POR MEDIO DE LA CUAL SE OTORGA UN PERMISO DE VERTIMIENTOS Y SE ADOPTAN OTRAS DETERMINACIONES

Que por medio del Auto N° AU-01924-2025 del 19 de mayo de 2025, se dio inicio al trámite ambiental de **PERMISO DE VERTIMIENTOS** presentado por la sociedad **INTERCONEXIÓN ELÉCTRICA S. A. E. S. P-ISA SA E.S.P.**, con Nit 860.016.610-3, a través du Apodera Especial **CLAUDIA LUZ PARRA CASTAÑO**, identificada con cédula de ciudadanía 43.630.281, y T.P 98.868 del C.J de la Judicatura, para los sistemas de tratamiento y disposición final de las aguas residuales domésticas – ARD, generadas en la **SUBESTACION SAN CARLOS**, en beneficio de los predios identificados con FMI con FMI 018-122797 y 018-122798 para San Carlos 230 kV; y No. 018-122799 y 018-122800 para San Carlos 500 kV, ubicados en la vereda Juanes del municipio de San Carlos, Antioquia.

Que técnicos de la Corporación procedieron a evaluar la información presentada, realizaron visita técnica el día 20 de junio de 2025, generándose el Informe Técnico N° **IT-04281-2025** del 03 de julio de 2025, dentro del cual se formularon las siguientes observaciones y conclusiones las cuales son parte integral del presente acto:

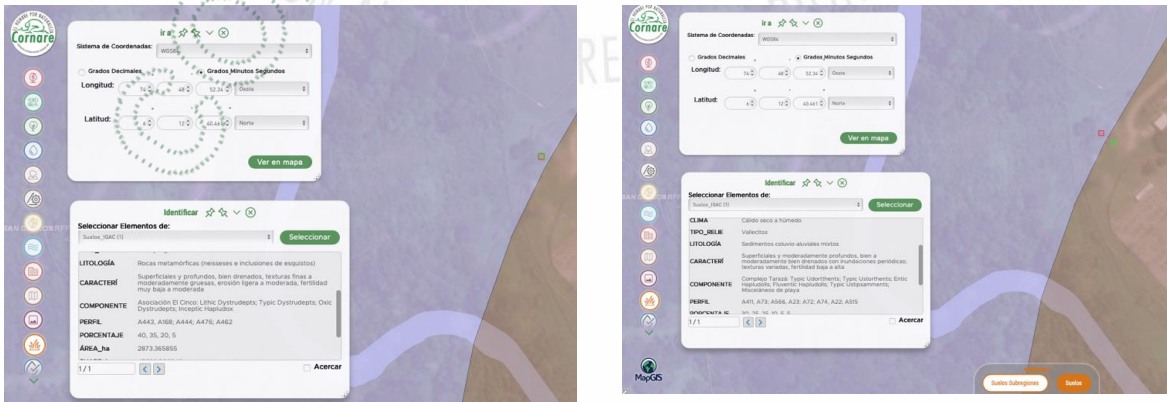
Análisis realizado -Infiltración Básica: La Corporación realiza el cálculo de la infiltración básica mediante el método de Kostiakov (1932).

Punto de Vertimiento	Velocidad de Infiltración (mm/h)	Clasificación de la velocidad de infiltración	Taxonomía del suelo	Categorización de los límites máximos permisibles
Punto 1.	43,17 mm/hora.	Infiltración alta	Orden: Molisol	Artículo 4, Tabla 1, Categoría III de la Resolución 0699 de 2021
Punto 2	58,11 mm/hora.	Infiltración muy alta		
Punto 3	23,53 mm/hora.	Infiltración media		
Punto 4	21,33 mm/hora.	Infiltración media
